第3回 東京湾沿岸海岸保全基本計画 (内湾・内房)に係る検討会

「(前回)第2回検討会での意見および対応」

令和6年8月7日

千葉県

高潮の浸水想定との比較について

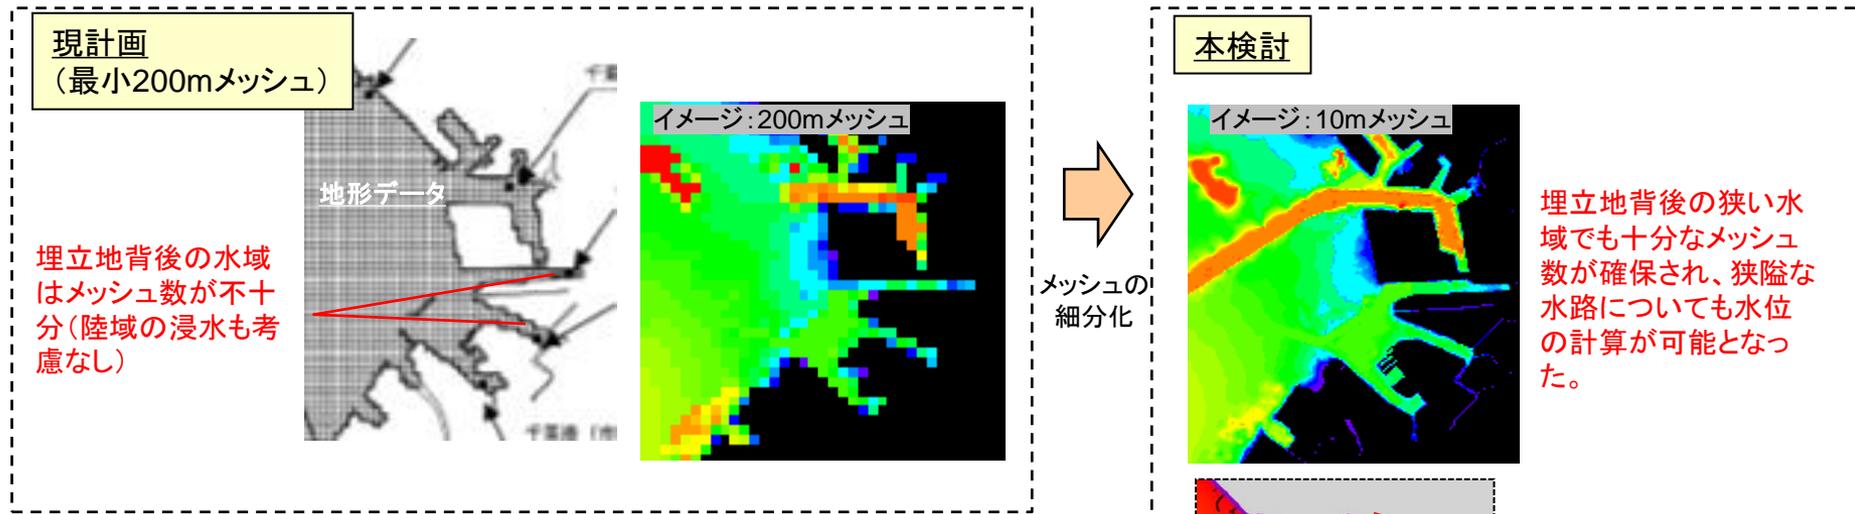
No	発言者	ご意見	回答・対応方針
1	A委員	・今後の検討課題の一つとして高潮のときの浸水域の表示も検討する必要があるのではないか。	(検討会での回答) ・高潮浸水想定区域の検討は別途検討予定であり、本検討会では議事の対象外としている。 (対応方針) ・別紙1にて説明
2	B委員	・高潮の場合は、一旦堤防を越流してしまうと時間スケールが非常に長いため、陸上の奥深くまで浸水してしまう危険性、影響力の大きさをもっている。表示の仕方、示す情報を工夫して分かりやすく情報を出す必要がある。

- ・高潮浸水想定は想定最大規模(室戸台風級)のため、現計画(伊勢湾台風級)や今回検討(新伊勢湾台風級)の高潮位を上回る。(室戸台風級>新伊勢湾台風級>伊勢湾台風級の順に大きい)
- ・**新伊勢湾台風級の高潮位を踏まえた施設整備**によって、現計画よりも防護水準が向上するため、**室戸台風級への防護効果の向上**(越流の軽減等)も期待できる。
